Mission régionale d'autorité environnementale  
**Grand Est**

**Avis sur le projet d'exploitation  
du Parc éolien des Vignottes  
à Rhèges (10)  
porté par la société Éole des Vignottes**

n°MRAe 2023APGE75

Nom du pétitionnaire	Éole des Vignottes
Commune	Rhèges
Département	Aube (10)
Objet de la demande	Demande d'autorisation environnementale de construire et d'exploiter un parc éolien de 7 aérogénérateurs et 2 postes de livraison.
Date de saisine de l'Autorité environnementale	31/05/2023

Figure 1 – contexte éolien en septembre 2022

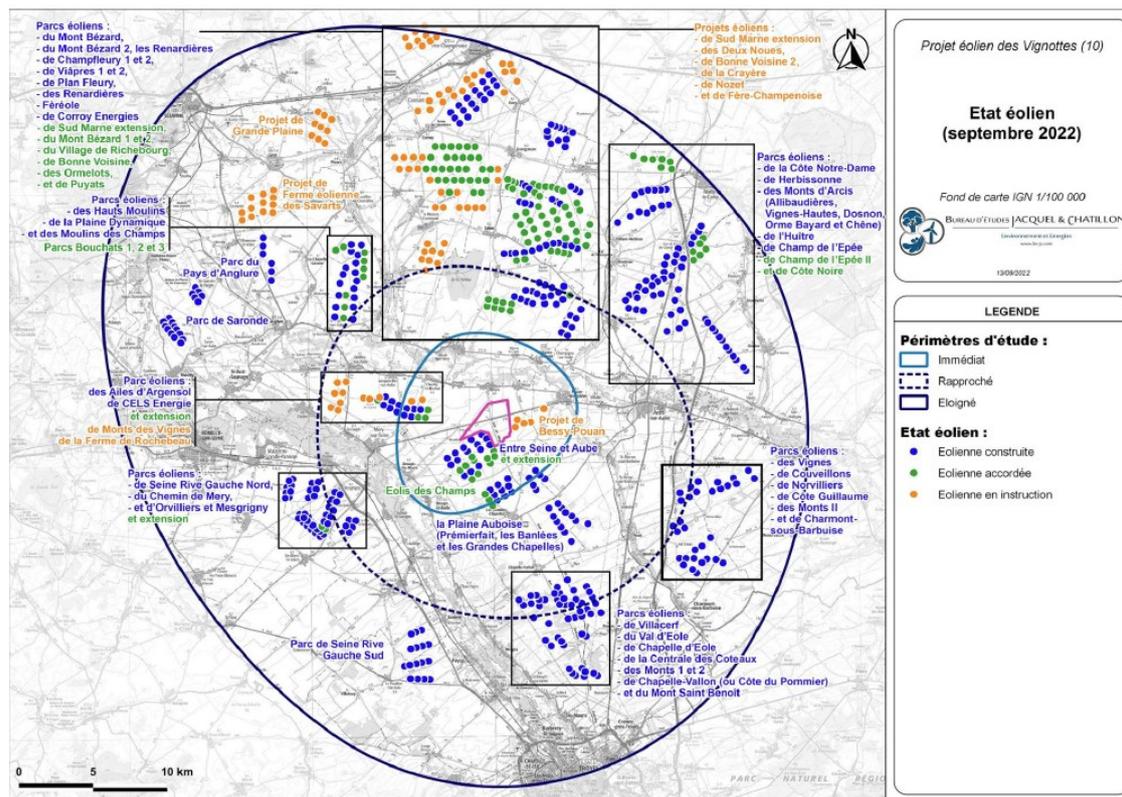
L'Ae regrette cependant que le dossier n'indique pas le résultat du suivi de mortalité aux abords des éoliennes du pétitionnaire actuellement en exploitation dans le secteur de la figure 1 du présent avis.

Pour les chauves-souris, le dossier ne comporte qu'un tableau de mortalité en Europe sur la période 2003-2015, venant de la Société française pour l'étude et la protection des mammifères (SFPEM). L'Ae s'étonne cependant que le dossier ne fasse pas mention du suivi de mortalité des parcs existants du pétitionnaire. Le dossier rappelle en effet que celui-ci dispose actuellement de 2 parcs en exploitation dans le secteur de la figure 1 du présent avis.

***L'Ae recommande de préciser dans le dossier le résultat du suivi de mortalité des éoliennes actuellement exploitées par le pétitionnaire dans le secteur de la figure 1 du présent avis. Elle recommande de plus au pétitionnaire de réaliser une analyse fine des suivis environnementaux post-implantation étendue à l'ensemble des parcs environnants tout en s'assurant de la fiabilité des résultats de ces suivis, en particulier les résultats des suivis de mortalité, afin d'en tirer toutes les conséquences pour proposer des mesures « Éviter, Réduire, Compenser » (ERC) adaptées. Cette analyse, une fois réalisée, devra être transmise aux différents services de l'État concernés.***
